Maasdijk 3, Megen

aanvulling op voorstel voor inrit

EvdV, 09-04-2014

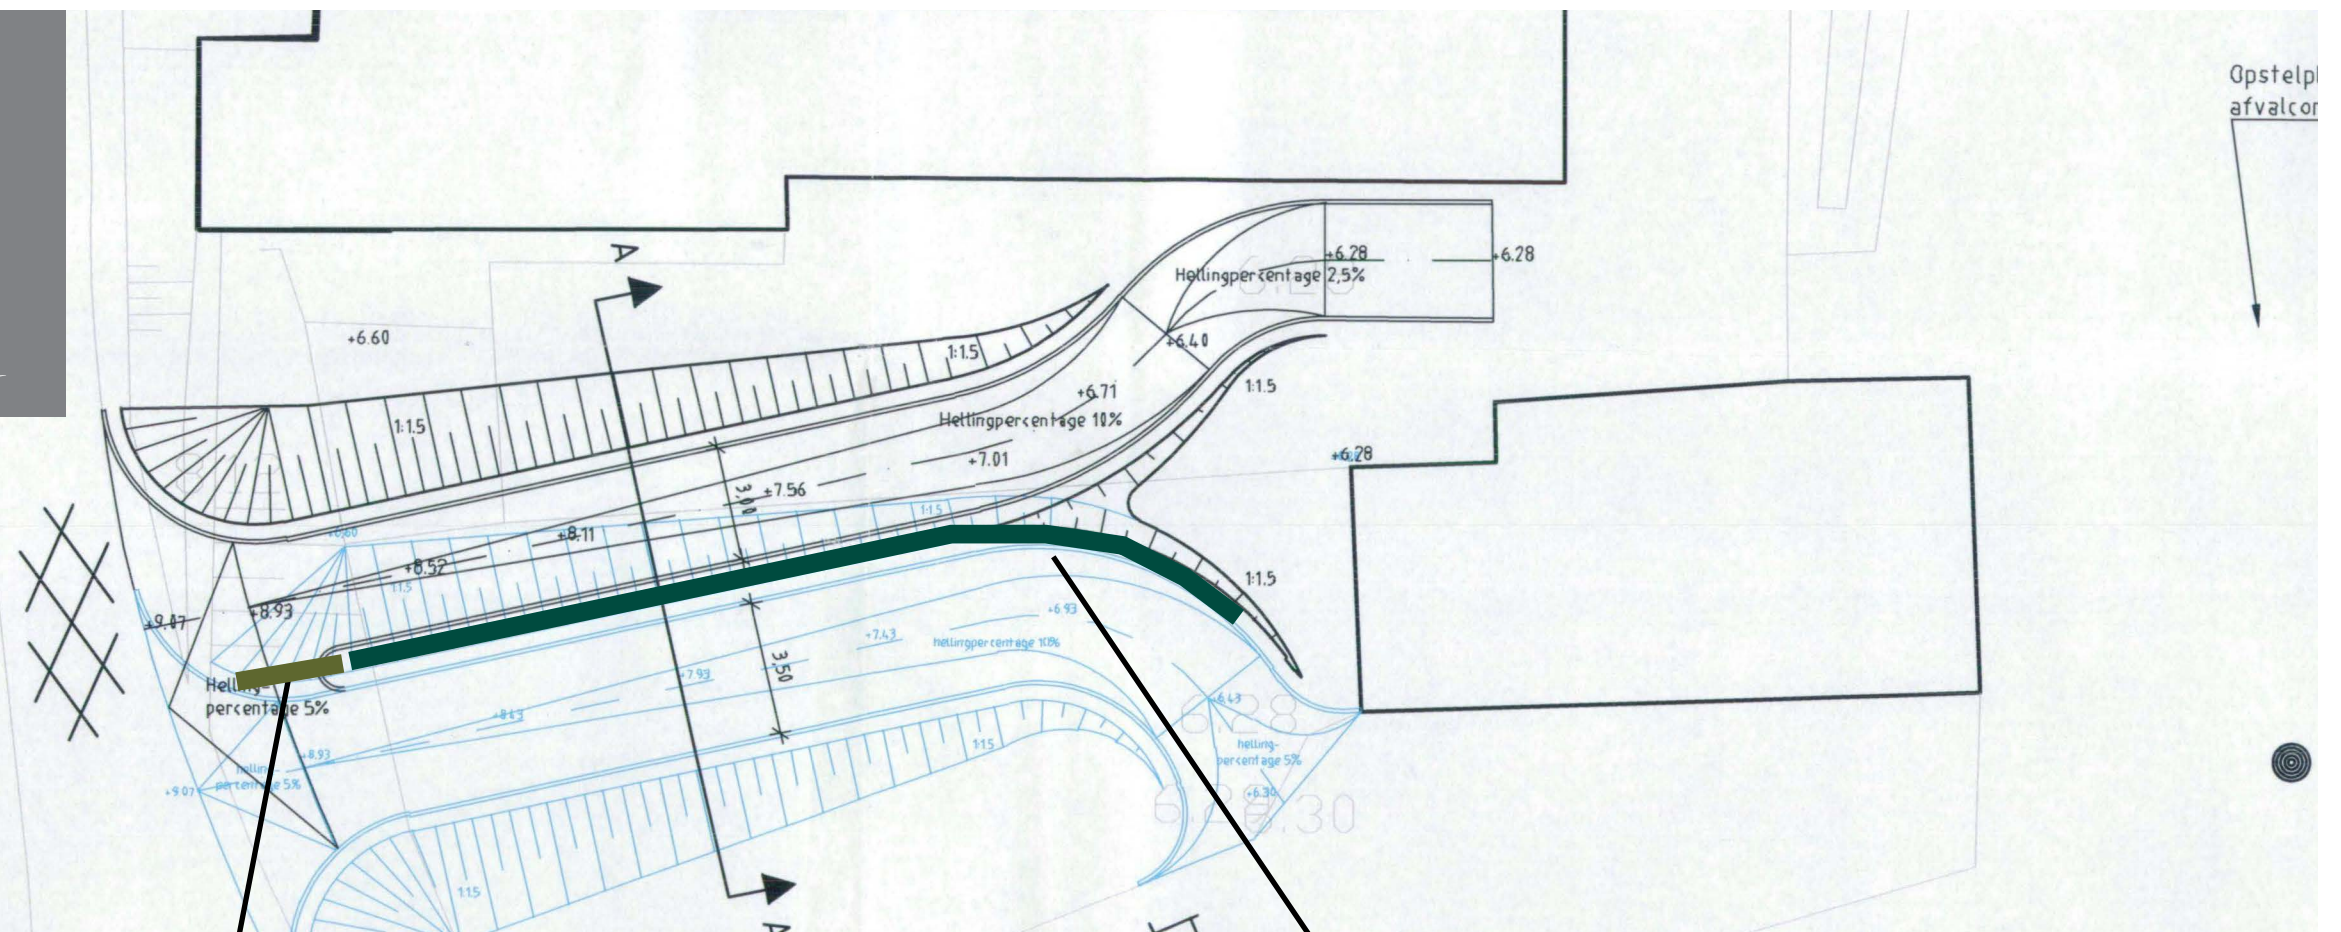
Haag doortrekken tot op ca. 2 m van de weg om beeld van breed stuk verharding (inritten) visueel te doorbreken.

Nieuw stuk haag max. 1 m hoog om zicht op voorzijde boerderij te behouden.

**Bestaande haag behouden
als scheiding tussen twee
inritten.**
